- 모델명: BFX-UA300
- 부품명: Frame_net_ua300
- 제작처(Mold, Press): TBD / 조립양산처: TBD
- 내용: 형상 위치변경

24 AUG 2020

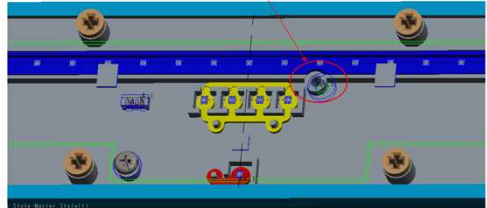
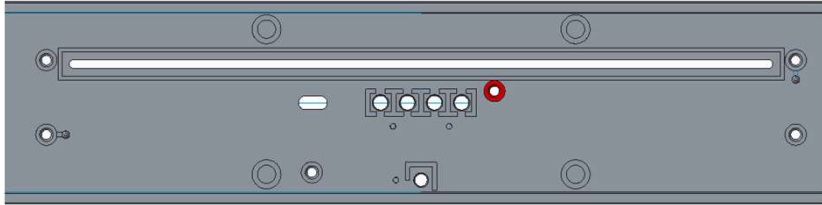
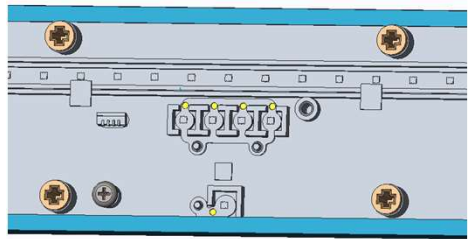
NO	내용/문제점	목적/원인	대책	일정	비고
133	형상 위치 변경_Screw boss	LED PCBA 변경_ALT팀 요청	A부 1개소 위치변경 단, Mock up 4대분은 적용 불가(사유: 가 공 완료)	8/24	상세: 3D 참조 要  frame_net_ua300_mup_rev02.stp
표기(0,0)	(0,0) 				 The boss do not fix the screw opening of LED board, pls revise it according to the latest LED board data.
표기(2,-1)	(2,-2)

- 모델명: BFX-UA300
- 부품명: Lens_LED_NUGU_ua300
- 제작처(Mold, Press): TBD / 조립양산처: TBD
- 내용: 형상 삭제

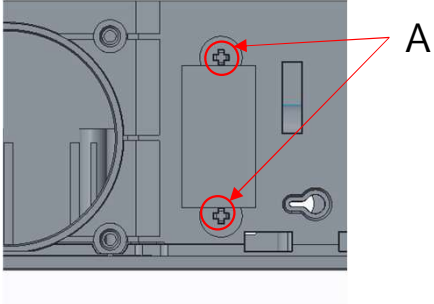
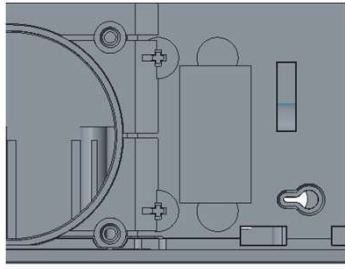
NO	내용/문제점	목적/원인	대책	일정	비고
134	형상 삭제	LED PCBA 변경_ALT팀 요청 형상 위치 변경_Screw boss	A부 1개소 형상 삭제 단, Mock up 7대분 반영 불가(사유: 가공 완료)	8/24	상세: 3D 참조 요 lens_led_nugu_ai_ua300_mup_rev02.stp
표준-10-1	** 				
표준-10-1	**

- 모델명: BFX-UA300
- 부품명: Frame_Net_ua300
- 제작처(Mold, Press): TBD / 조립양산처: TBD
- 내용: 형상 위치 변경

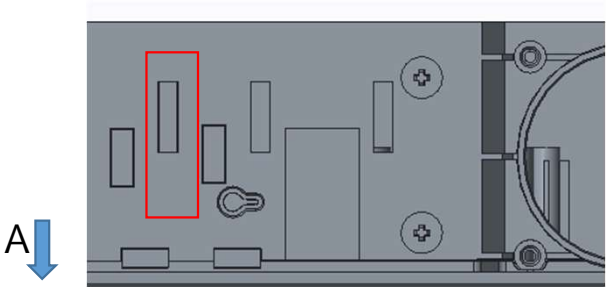
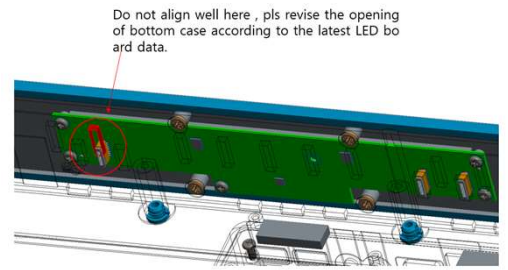
NO	내용/문제점	목적/원인	대책	일정	비고
135	형상 위치 변경	LED PCBA 변경_ALT팀 요청(Anntena)	A부 2개소 형상 위치 변경 단, Mock up 1대분 반영 협의(사유: 해당 부 형상 가공 완료)	8/24	상세: 3D 참조 要  case_bottom_ua300_mup_rev03.stp
표준화	** 	 			
표준화	**

- 모델명: BFX-UA300
- 부품명: Frame_Net_ua300
- 제작처(Mold, Press): TBD / 조립양산처: TBD
- 내용: 형상 위치 변경

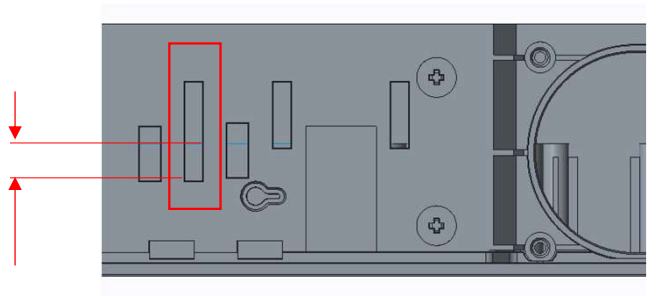
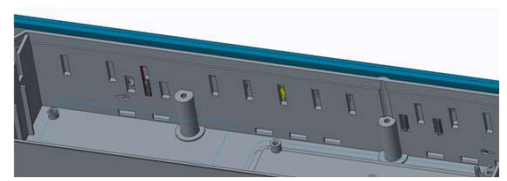
NO	내용/문제점	목적/원인	대책	일정	비고
136	형상 위치 변경	LED PCBA 변경_ALT팀 요청(Anntena)	A부 1개소 형상 위치 변경 단, Mock up 반영	8/24	상세: 3D 참조 要  case_bottom_ua300_mup_rev03.stp
표기전	** 				
표기후	** 7.4

- 모델명: BFX-UA300
- 부품명: Frame_Net_ua300
- 제작처(Mold, Press): TBD / 조립양산처: TBD
- 내용: 형상 위치 변경

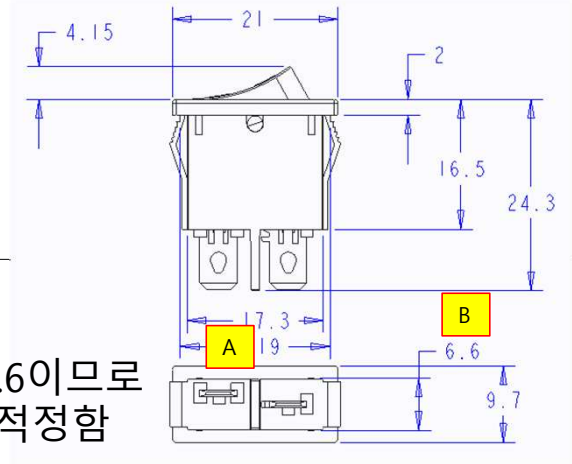
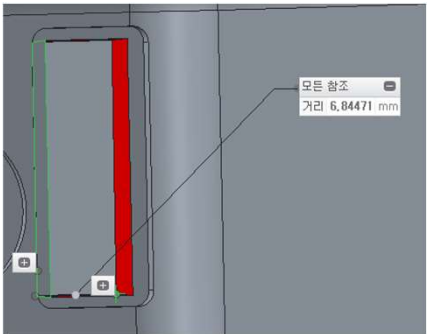
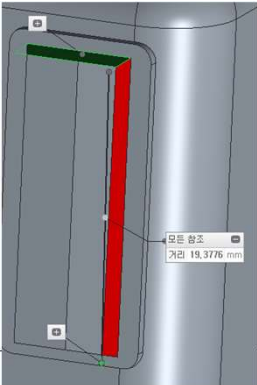
NO	내용/문제점	목적/원인	대책	일정	비고
137	형상 위치 변경	LED PCBA 변경_ALT팀 요청(Anntena)	A부 2개소 형상 위치 변경 단, Mock up 1대분 반영 협의(사유: 해당 부 형상 가공 완료)	8/24	상세: 3D 참조 要  frame_net_ua300_mup_rev02.stp
표기: 137-1	** 	A  ANT PCB interfere with the boss, pls move away the boss feature. 			
표기: 137-1a	**
